COMPLEXE ENVIRO
CONNEXIONS

Projet d'agrandissement du lieu d'enfouissement technique de Lachenaie, à Terrebonne

Étude d'impact sur l'environnement déposée au ministre de l'Environnement,
de la Lutte contre les changements climatiques, de la Faune et des Parcs :
réponses à la deuxième série de questions

2025-12-12

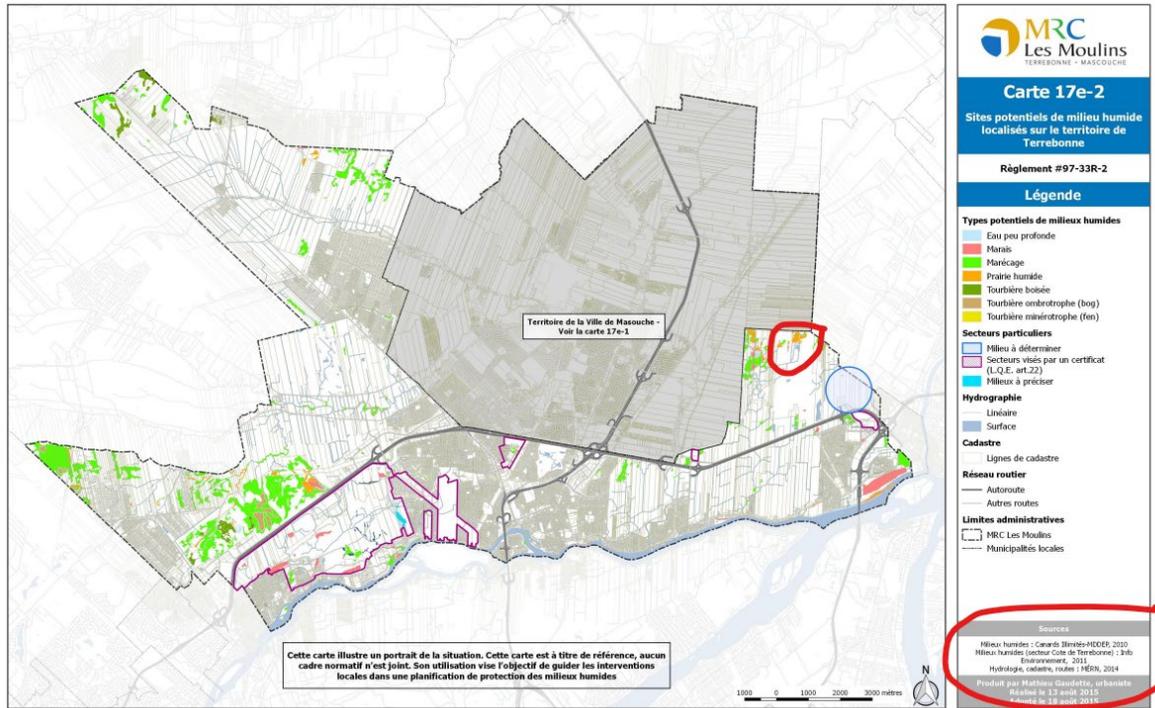
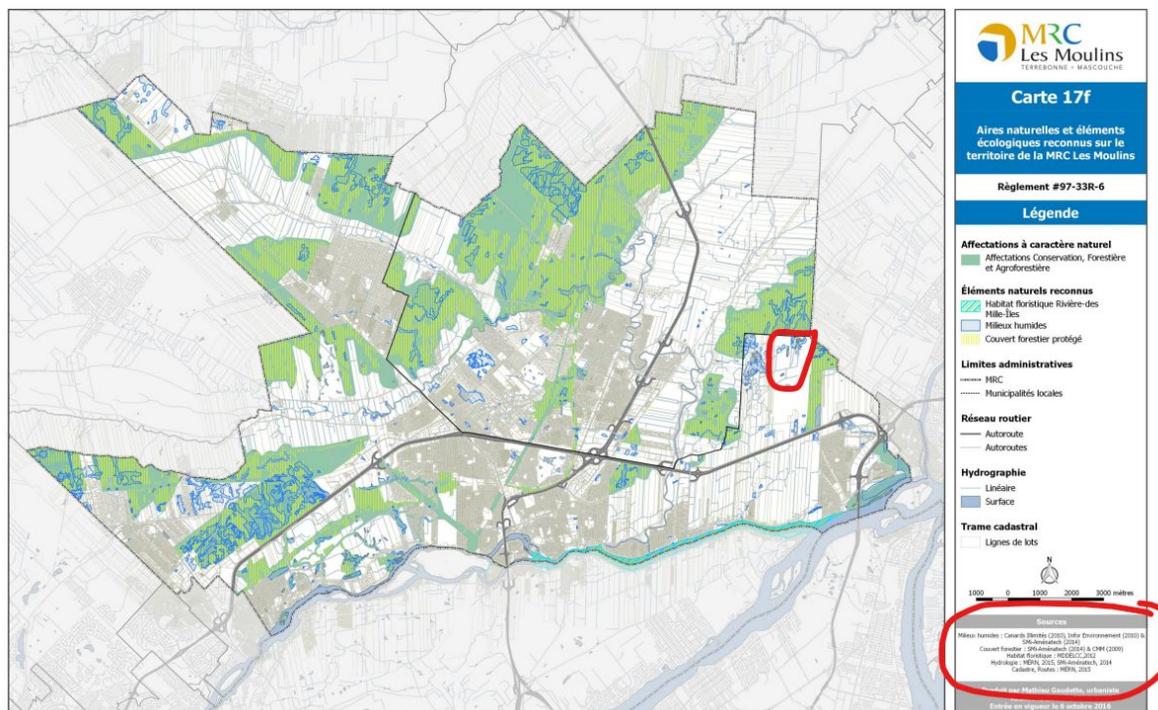
QC2 - 35 Bien que l'initiateur ait fait la description des orientations et de l'affectation en matière d'aménagement du territoire à la section 3.9 du rapport de caractérisation écologique (PR5.5), il est également attendu que l'initiateur considère ces éléments dans la conception de son projet. La description seule de ces éléments n'est pas suffisante. Dans ce contexte, comment l'initiateur a-t-il pris en considération les orientations du plan direction de l'eau, du schéma d'aménagement et de développement ainsi que du règlement de contrôle intérimaire pour la conception de son projet au regard de son impact sur les MHH?

Dans le thème 3 du *Schéma d'aménagement et de développement révisé* de la MRC Les Moulins intitulé *Les territoires d'intérêts historique, culturel esthétique et écologique*, nous constatons que la cartographie des MHH n'est pas à jour, car elle indique que des cours d'eau et des milieux humides sont trouvés sur le LET actuellement en exploitation. D'ailleurs, le cartouche de la carte 17e-2 identifiant les sites potentiels de milieux humides sur le territoire de Terrebonne spécifie que la carte repose sur des données de 2010, 2011 et 2014 (voir ci-dessous).

Ainsi, la carte 7f identifiant les aires naturelles et éléments écologiques reconnus reprend les mêmes données non à jour (voir ci-dessous).

Figure 2-41 :
Localisation du projet ciblé par le *Plan préliminaire de compensation*, lac des Sœurs

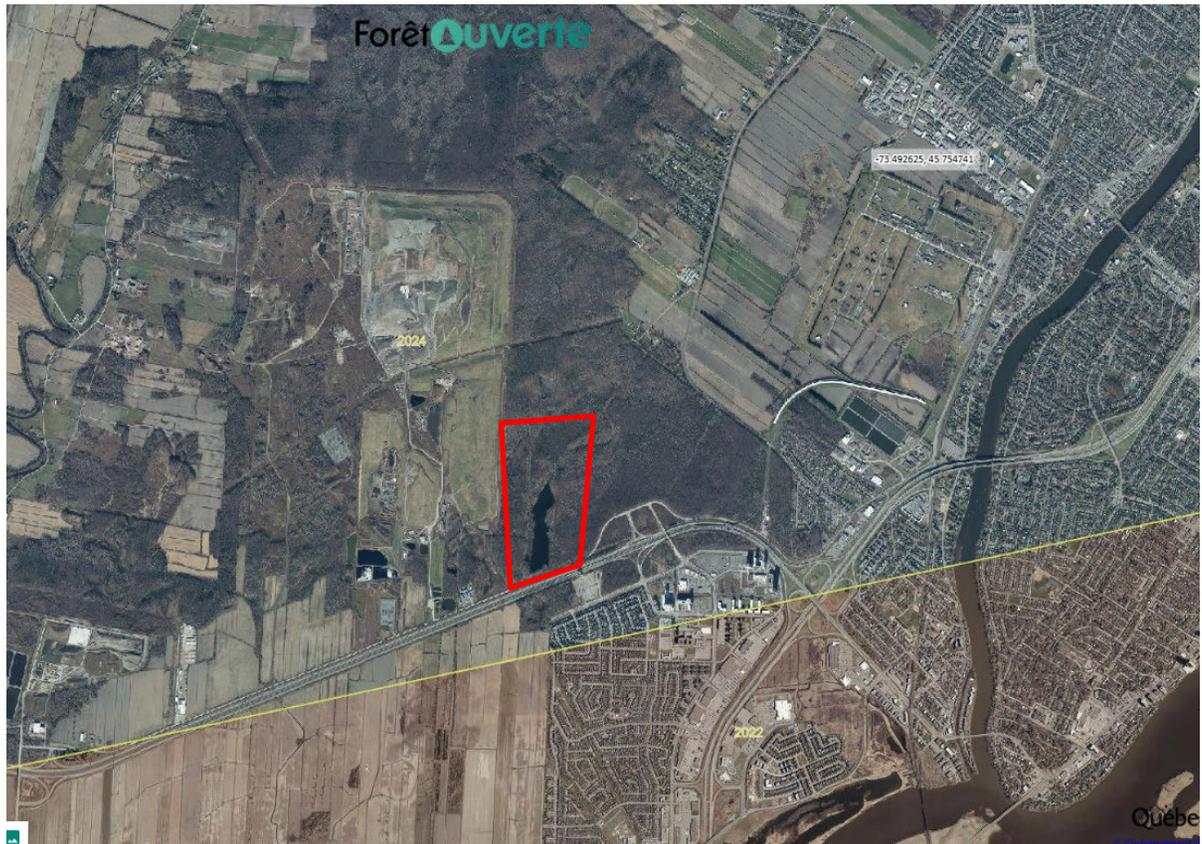
QC2 - 41 Compte tenu des atteintes potentielles aux MHH qui ont été mises à jour par la réalisation en 2025 de la caractérisation écologique (PR5.5), l'initiateur doit préciser s'il a l'intention de compenser ces atteintes par des travaux de restauration ou de création de MHH ou s'il prévoit plutôt compenser financièrement ces atteintes. Dans le cas d'une compensation par travaux, l'initiateur doit déposer un plan préliminaire de compensation¹⁶.

Réponse : L'initiateur prévoit compenser complètement ou partiellement les atteintes potentielles aux milieux humides et hydriques (MHH), identifiées lors de la caractérisation écologique réalisée en 2025 (PR5.5), par des travaux de restauration ou de création de MHH. À cette fin, CEC a ciblé un terrain situé en marge du site, dont il est propriétaire pour les activités projetées et actuelles du LET. Le projet de compensation préliminaire cible le lac des Sœurs, un plan d'eau situé à Terrebonne au nord-ouest de la jonction entre les autoroutes 640 et 40 (voir la Figure 2-41 ci-dessous).

Figure 2-1 : Bassin versant du ruisseau Saint-Charles

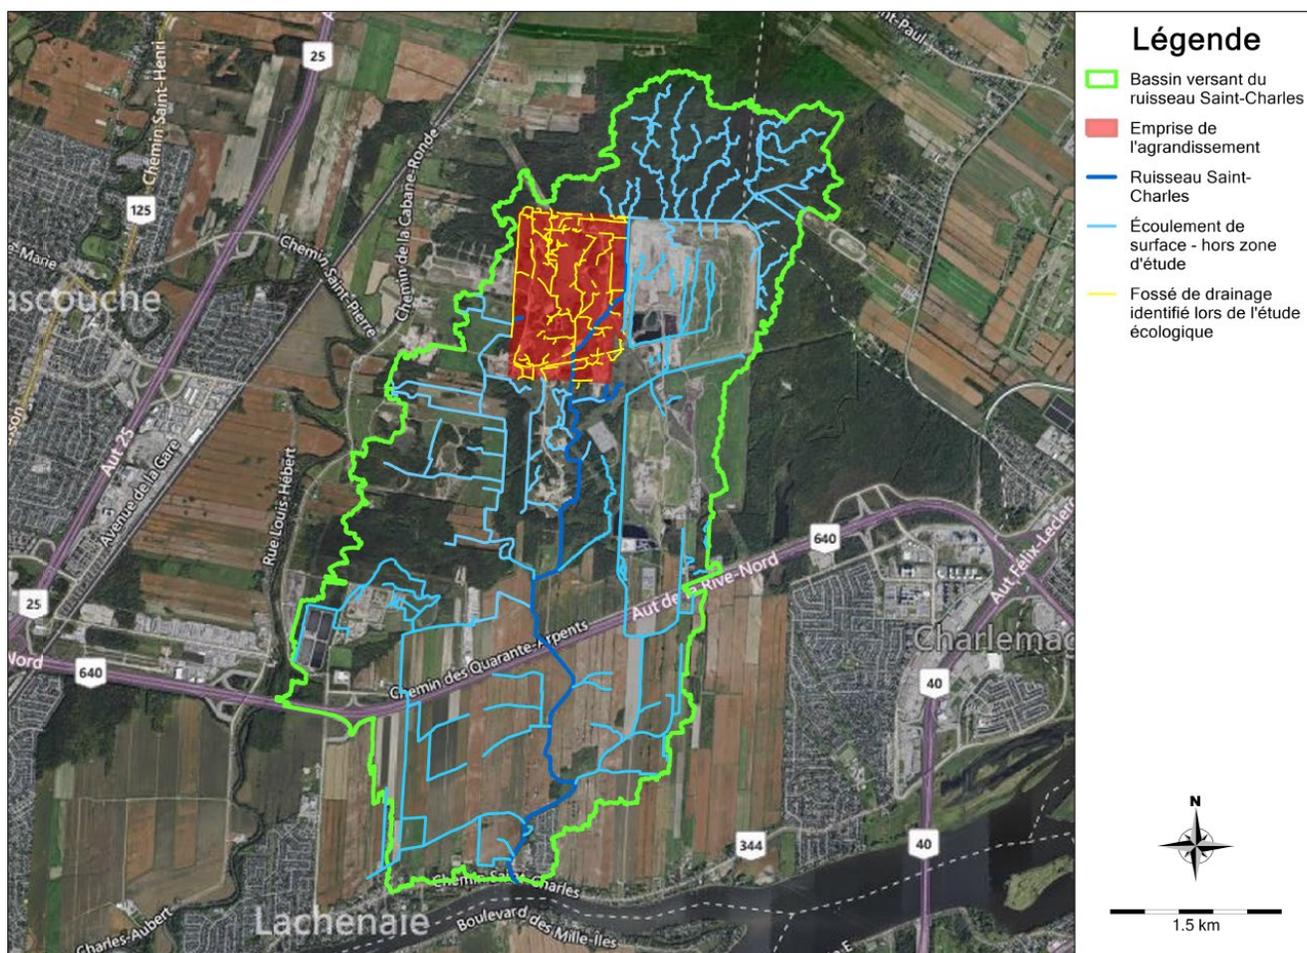
QC2 - 22 Il est difficile de comprendre les détails du réseau hydrographique et de drainage actuel, de même que le réseau futur, en raison de la quantité d'information illustrée et du format de présentation des différentes cartes et plans. De plus, des incohérences existent entre l'information présentée aux figures de la note technique du bilan hydrologique et de gestion des eaux pluviales (PR5.4)¹⁵ et celle présentée à la figure 4-3 du rapport principal de l'étude d'impact (PR3.1). Par ailleurs, l'initiateur mentionne qu'un déplacement et/ou une compensation du milieu hydrique situé dans la zone tampon sont prévus. Toutefois, aucune carte ne permet de visualiser l'emplacement actuel des cours d'eau par rapport au LET projeté ni de représenter le déplacement anticipé de ces cours d'eau par rapport à ce même LET projeté.

Réponse : Les Figures 2-1 et 7-1, ainsi que les cartes des Annexes A et C de la note technique (révision 1) « Bilan hydrologique et gestion des eaux pluviales » (présentée à l'Annexe QC2-22) ont été ajustées afin de répondre à la présente question et pour que les informations soient claires et cohérentes avec les rapports les plus à jour soumis dans le cadre de l'étude d'impact. Les détails requis sont présentés dans ces figures. L'aire de chacun des sous-bassins est également présentée au Tableau 5-1.
